## Modulo per la presentazione delle osservazioni per i piani/programmi/progetti sottoposti a procedimenti di valutazione ambientale di competenza statale

**ID: 8865 - PARCO EOLICO TORCELLO, Comuni di Bagnoregio, Lubriano Montefiascone e Viterbo**

**OGGETTO:** *atto di intervento con “osservazioni” nel procedimento di valutazione di impatto ambientale (V.I.A.) relativo al progetto di impianto eolico denominato “**IMPIANTO EOLICO TORCELLO PROVINCIA DI VITERBO COMUNE DI BAGNOREGIO E LUBRIANO**”, per la realizzazione di un impianto eolico, composto da N° 7 aerogeneratori della potenza nominale di 6.0 MW, per una potenza complessiva di 42 MW, da realizzarsi nei comuni di Bagnoregio, Lubriano, Montefiascone, Celleno e Viterbo (VT), proposto dalla Torcello wind S.r.l. (Codice procedura MiTE-2023-0039480 - **ID 8865**).*

### **Intervisibilità alta: visibilità di tutti e 7 gli aerogeneratori.**

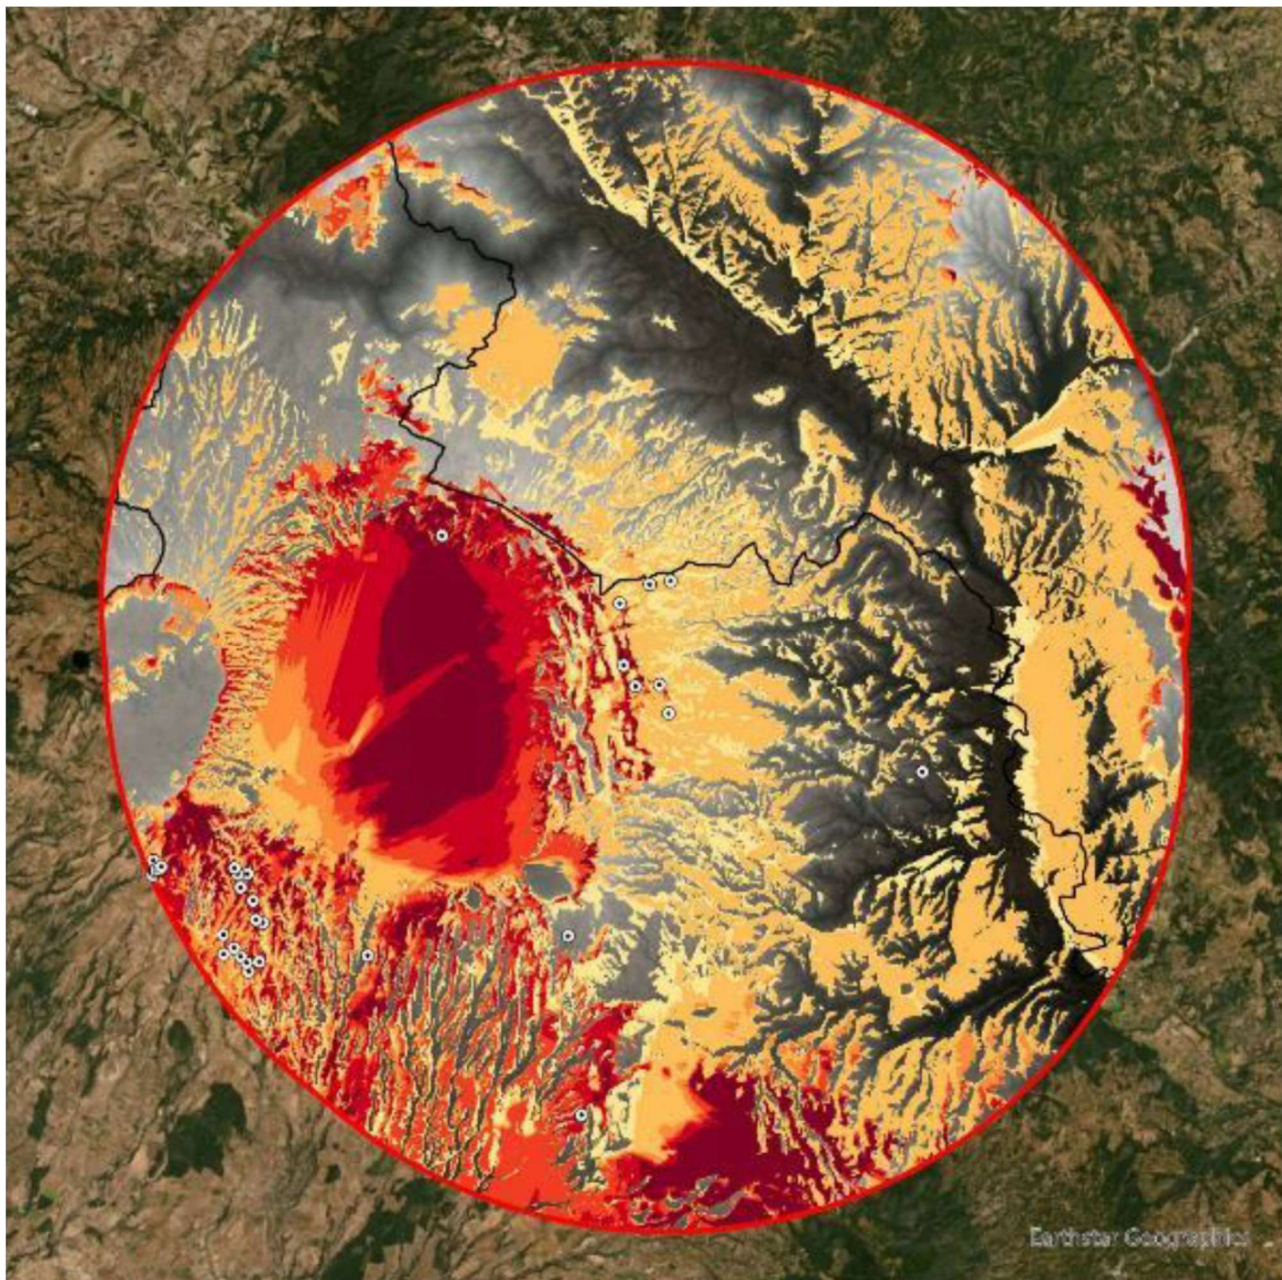
Dai fotoinserimenti proposti dalla Torcello invece risulta quasi impossibile distinguere le 7 pale eoliche che si vorrebbero installare a nord di Montefiascone. Questa è la prova già sufficiente per affermare, senza dubbio di smentita, che il progetto in questione non espone una rappresentazione veritiera della realtà e quindi falsa le valutazioni di impatto ambientale; dunque chi ha progettato ha commesso gravi errori di valutazione oppure è in malafede.

Vista la eccezionale altezza delle torri eoliche in questione (che **arriverebbero a toccare la quota di 800 m.s.l.m.**), tutte e 7 gli aerogeneratori saranno ben visibili in un'area molto estesa, che comprende ovviamente il cuore del borgo medievale di Montefiascone, il borgo di Capodimonte con la Rocca Farnese, le due isole protette del Lago di Bolsena (Isola Bisentina ed Isola Martana), il borgo di Bagnoregio e quello di Civita di Bagnoregio ed il borgo fantasma di Celleno. Il progettista si è dimenticato di evidenziare che l'intera area di impianto sarà completamente visibile dalla antica città dei papi di Viterbo, che si colloca ai piedi della collina sulla quale sorge il paese di Montefiascone.

Si vedono bene tutti e 7 gli aerogeneratori da tutti i punti di osservazione interesse storico presi in considerazione.

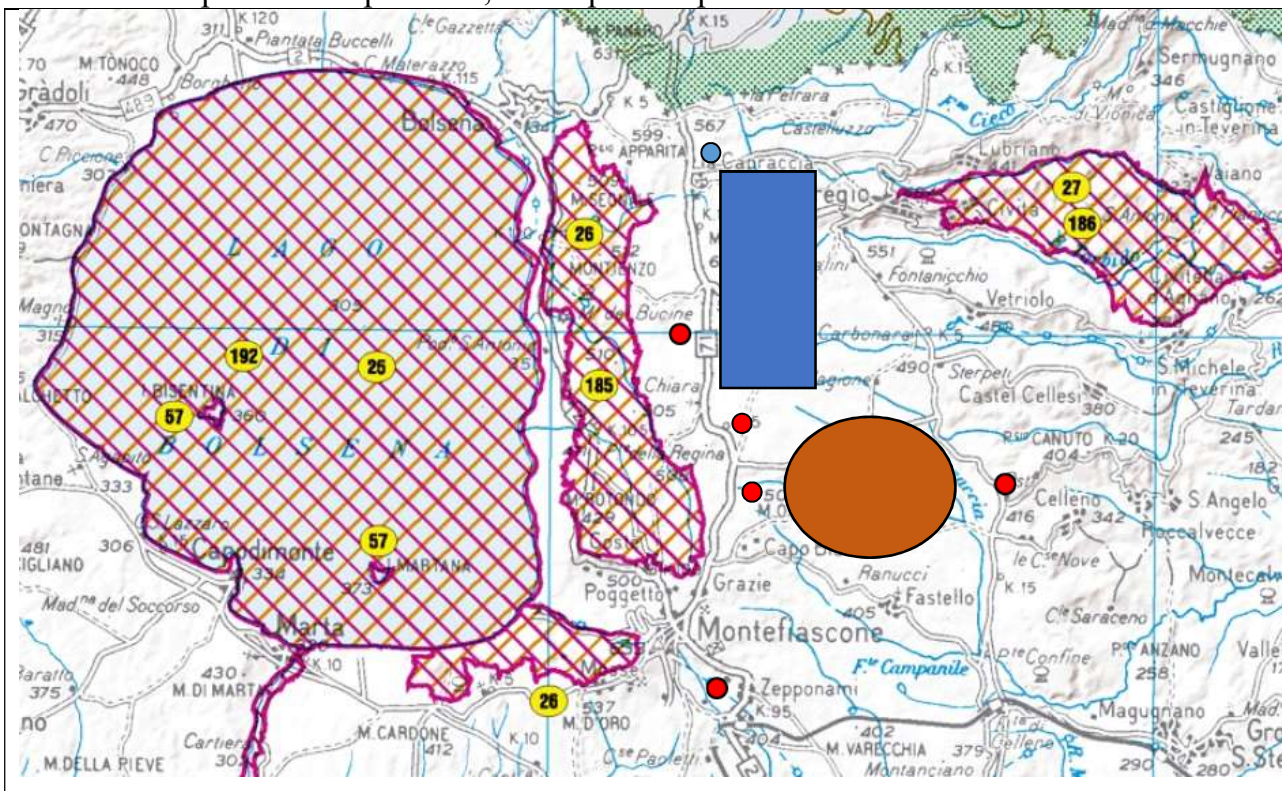
Non è difficile comprendere che tale area sia particolarmente sensibile dal punto di vista ambientale, si tratta di un fulcro di passaggio e di collegamento tra diverse aree protette ed aree umide di primaria importanza, che ospitano specie in via di estinzione.

In particolare si evidenzia che le ZPS sono aree istituite per la conservazione degli Uccelli e nella fattispecie, sono presenti nei siti indicati specie ornitiche molto sensibili alla collisione con questa tipologia di opera (pale eoliche) quali ad esempio **Albanella minore *Circus pygargus*, Nibbio bruno *Milvus migrans*, Biancone *Circaetus gallicus*, Falco pecchiaiolo**

Ebbene queste specie in via di estinzione nidificano tutte all'interno della ZPS dei Monti Vulsini, che dista solo 1,5 km dall'area di impianto; tali rapaci, per le battute di caccia si spingono fuori delle zone di nidificazione, fino ad arrivare addirittura a distanze di 10 km per il falco pecchiaiolo e per l'albanella minore. Ecco il motivo per il quale andava effettuato uno studio naturalistico serio ed approfondito che prevedesse tutti gli effetti che tali installazioni potrebbero arrecare alla fauna selvatica ed in particolare ai rapaci in via di estinzione che vivono in quell'areale. Noi che abitiamo nel territorio li vediamo volteggiare ogni giorno.

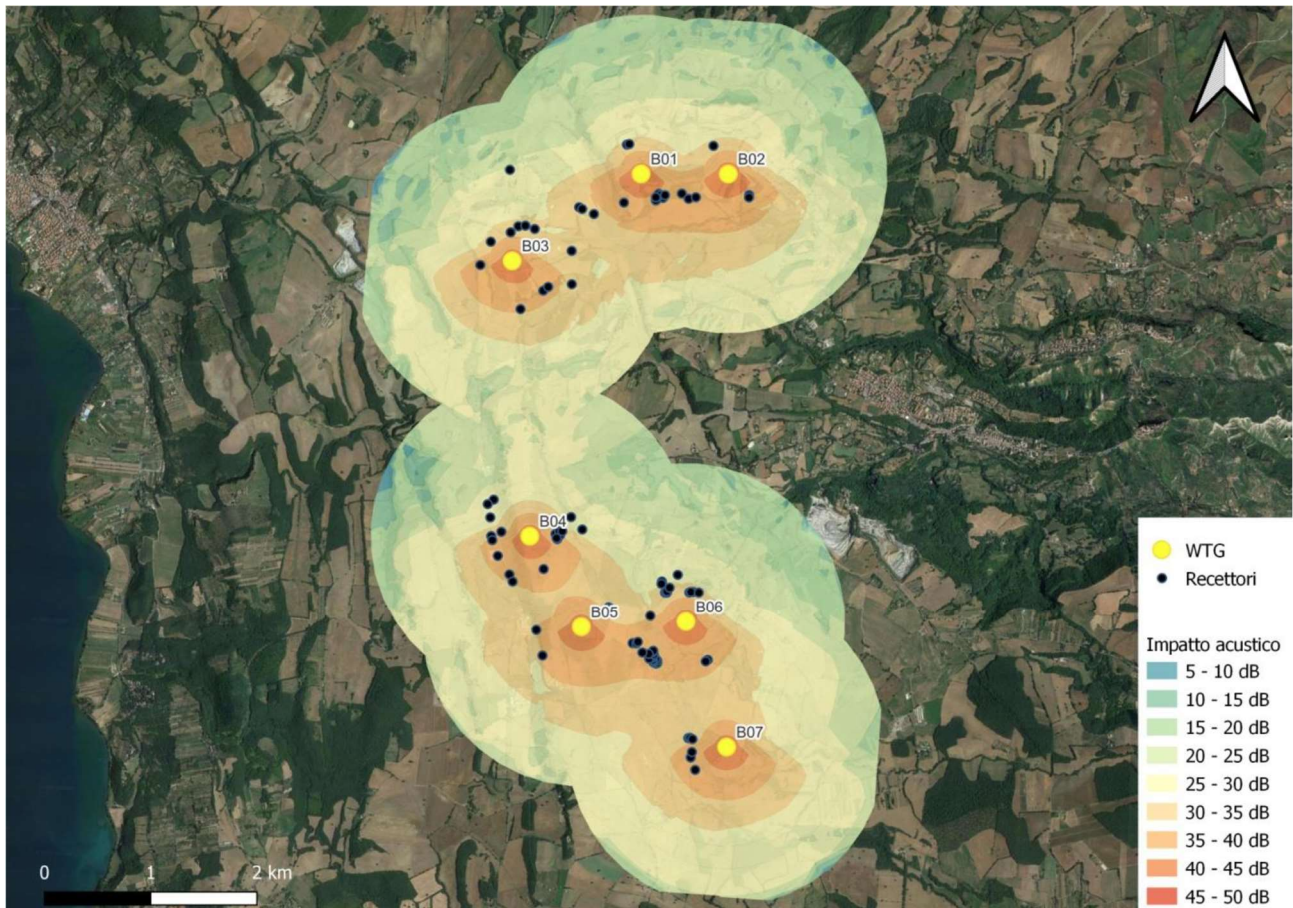
Sorge un importante dubbio sulla validità scientifica dei risultati degli studi effettuati sulle analisi del rumore, in quanto i parchi eolici sono di dimensioni sempre maggiori e si stanno spingendo sempre più vicino ai centri abitati.

Effettivamente qualche dubbio sulla fondatezza di tali studi e sulla salubrità di tali megaimpianti, posti giusto in prossimità delle abitazioni civili e dei centri urbani inevitabilmente sorge.
